福島第一原子力発電所 特定原子力施設に係る実施計画変更比較表（第Ⅱ章 2.11 使用済燃料プールからの燃料取り出し設備）

福島第一原子力発電所 特定原子力施設に係る実施計画変更比較表（第Ⅱ章 2.11 添付 4-2 燃料取り出し用カバーの構造強度及び耐震性に関する説明書）

図 4-2 原子炉建屋オペレーティングフロア及び燃料取り出し用構台換気設備 概略構成図

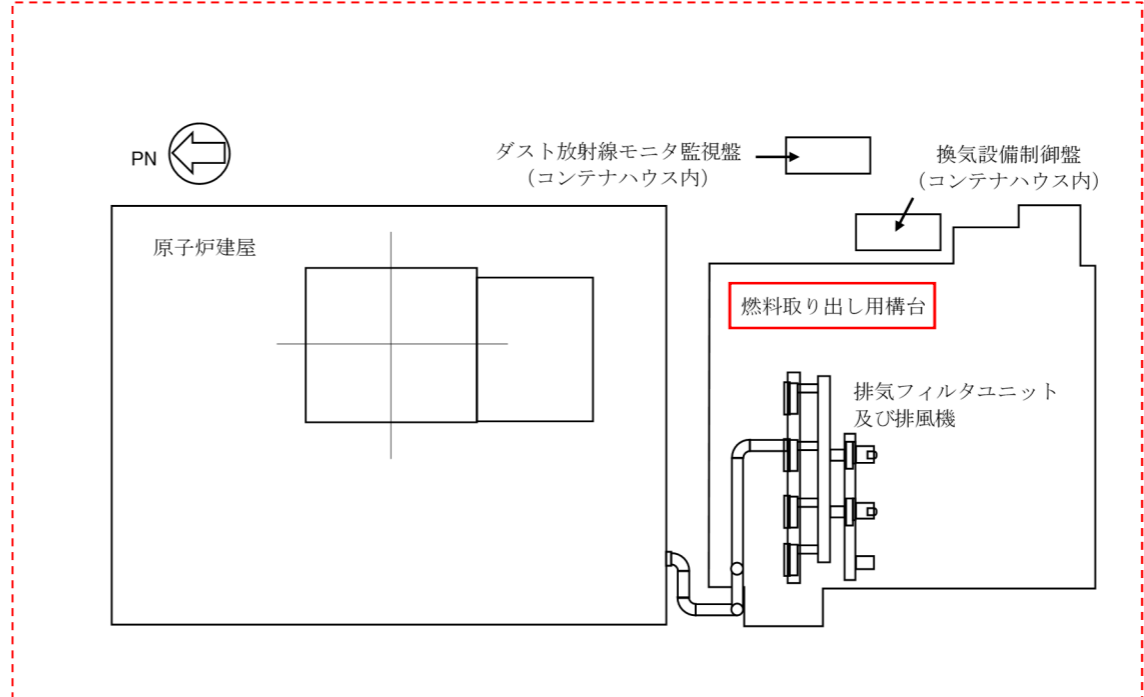
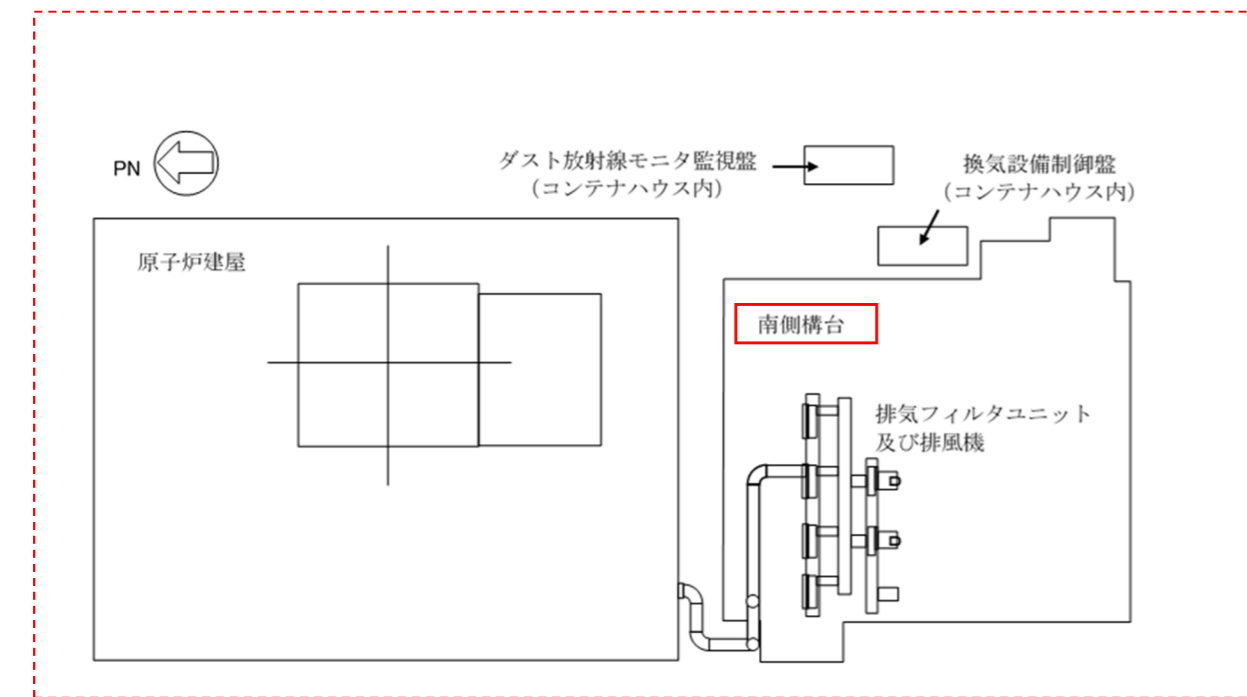
記載の適正化

図 4-4 原子炉建屋オペレーティングフロア及び燃料取り出し用構台換気設備系統図

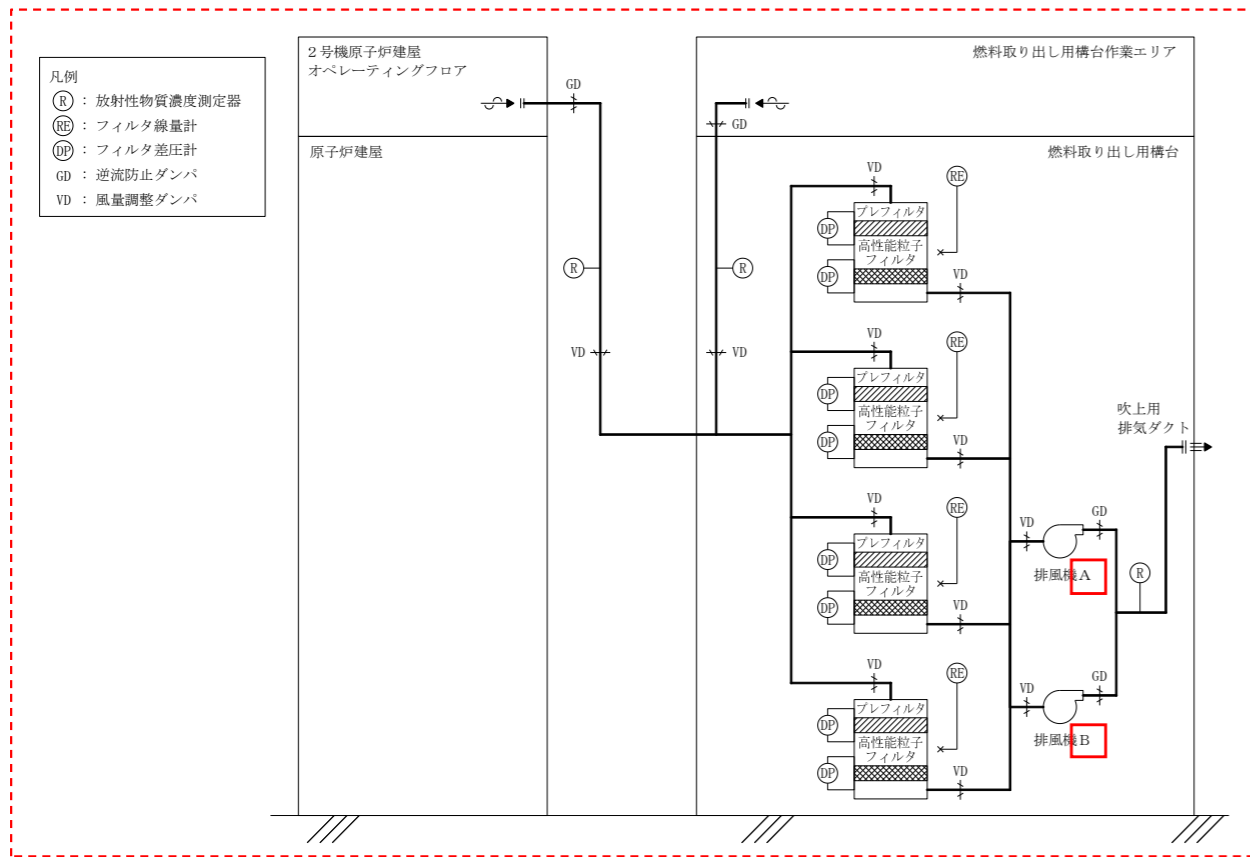
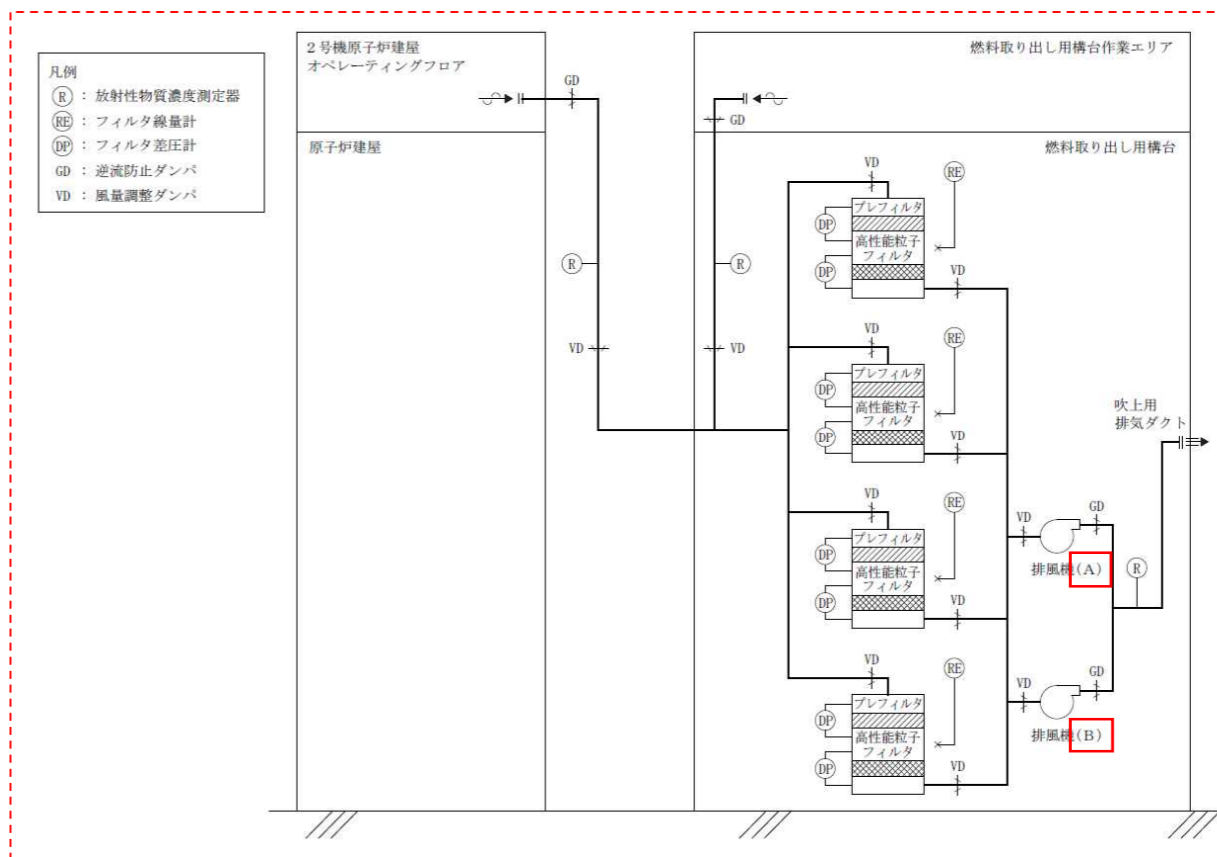
記載の適正化

図-1 原子炉建屋オペレーティングフロア及び燃料取り出し用構台換気設備系統図 (添付3-1 図4-4再掲)

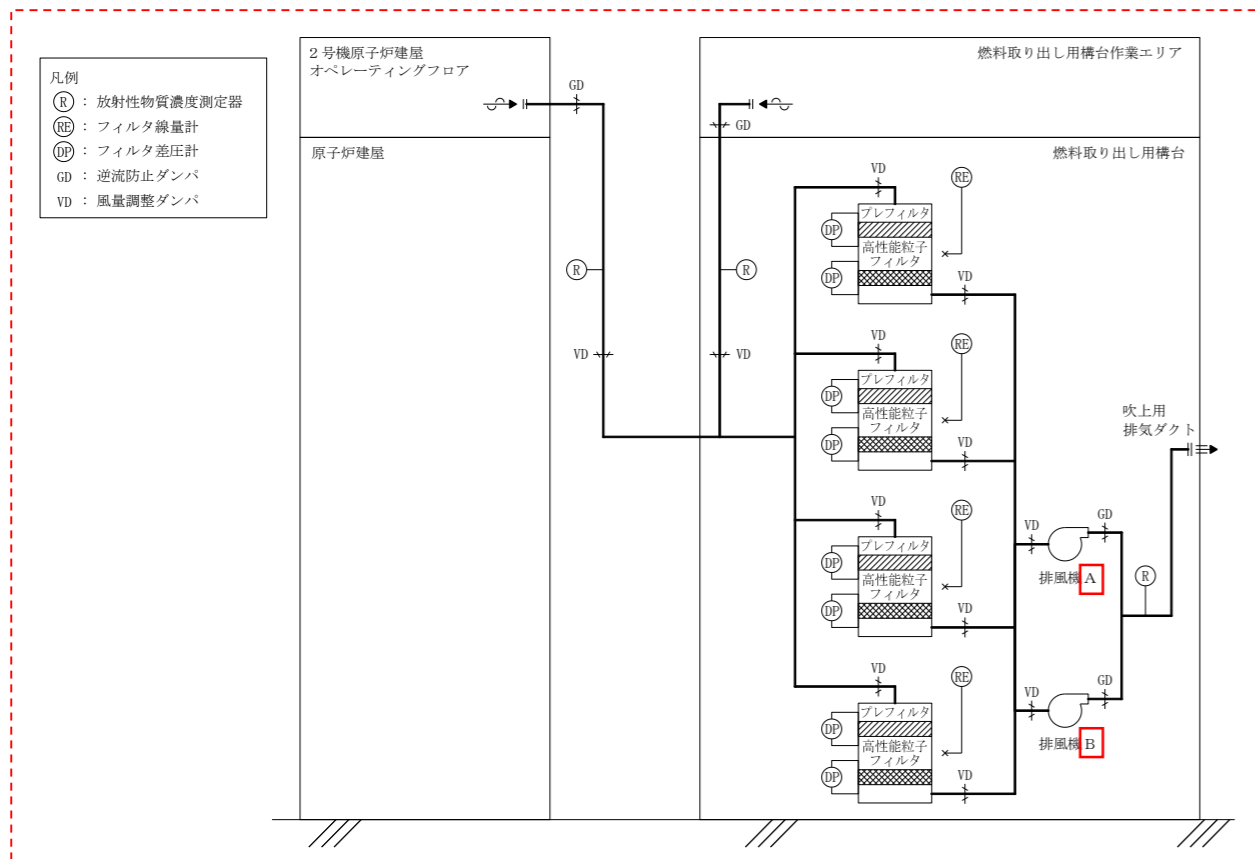
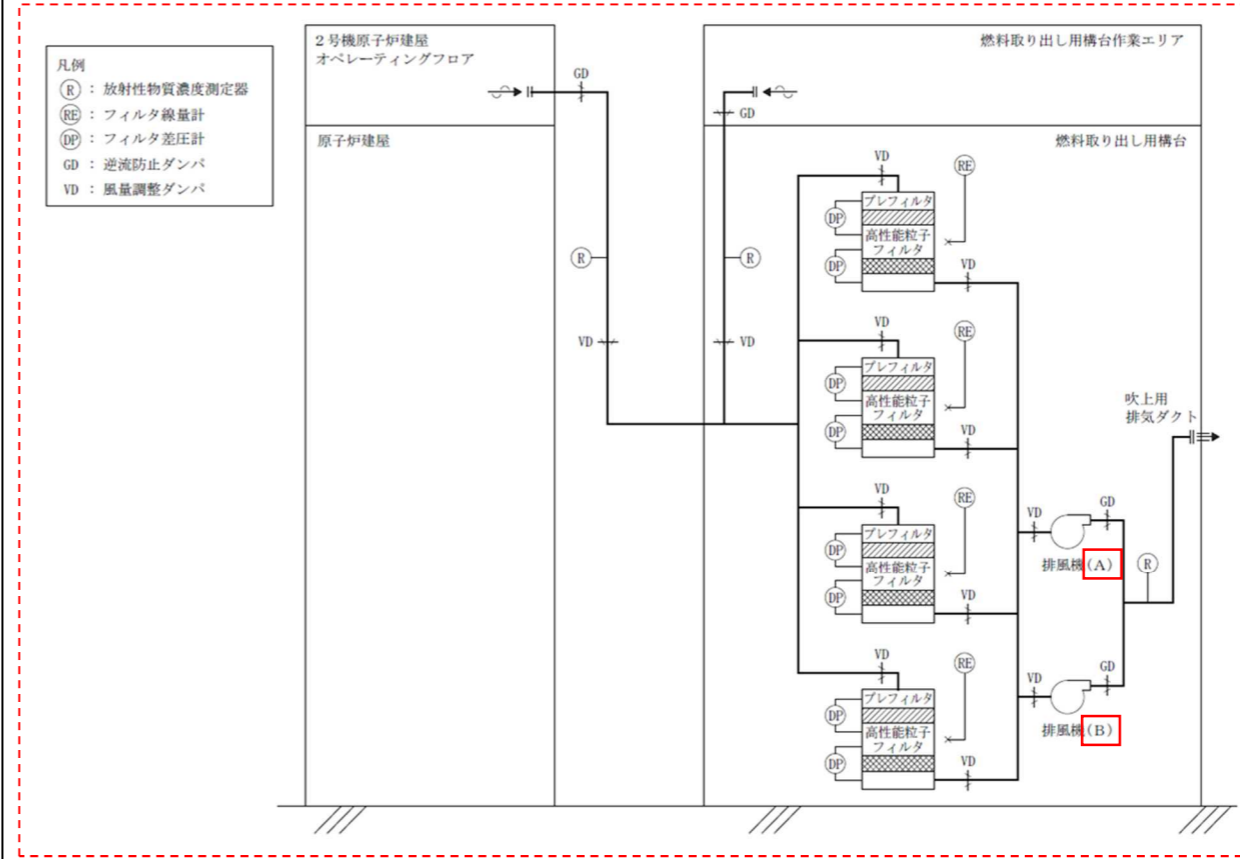
記載の適正化

図-2 サブドレン集水設備系統図 (1~4号機)

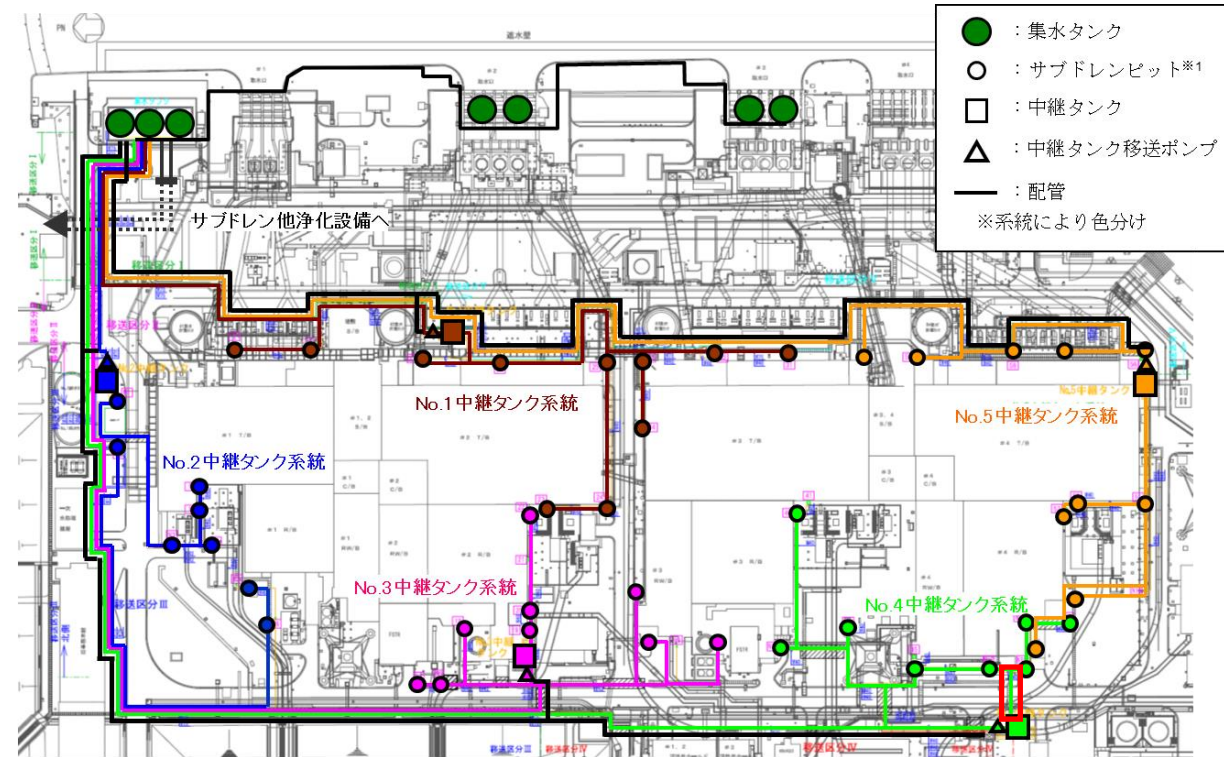
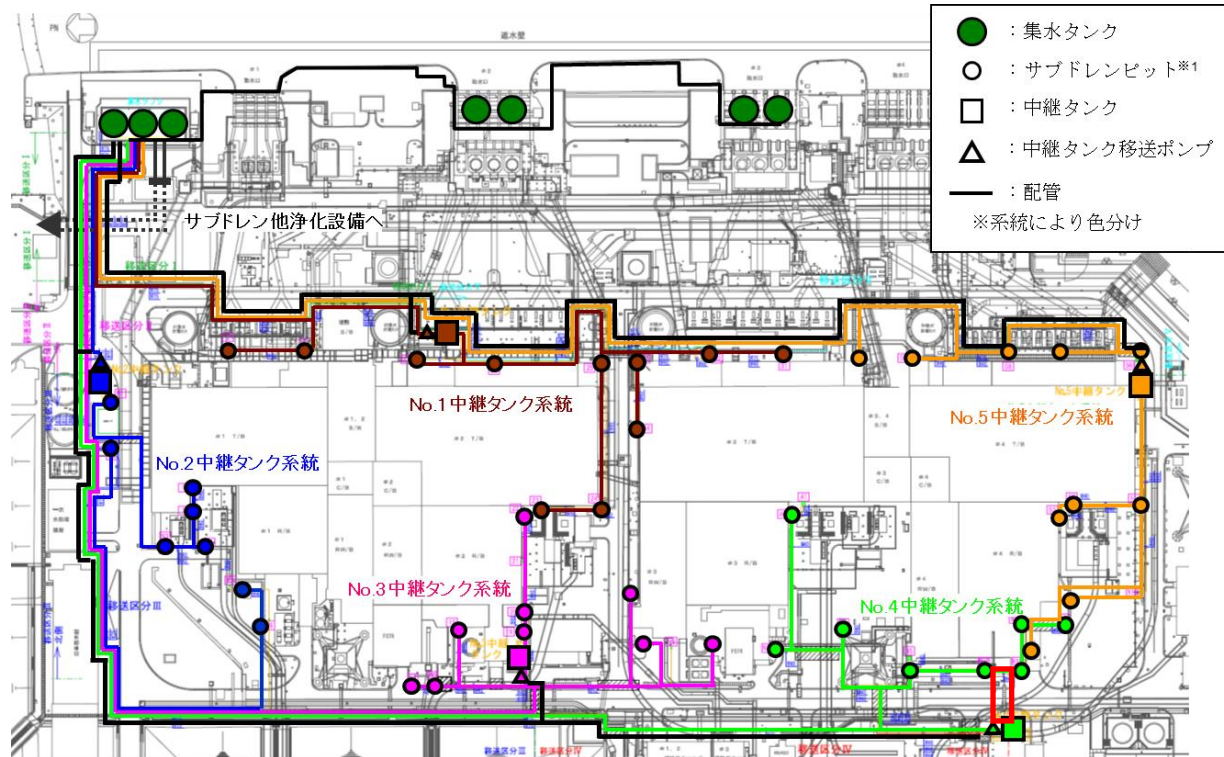
配管ルート及び配管構成の変更に伴いサブドレン集水設備系統図を変更
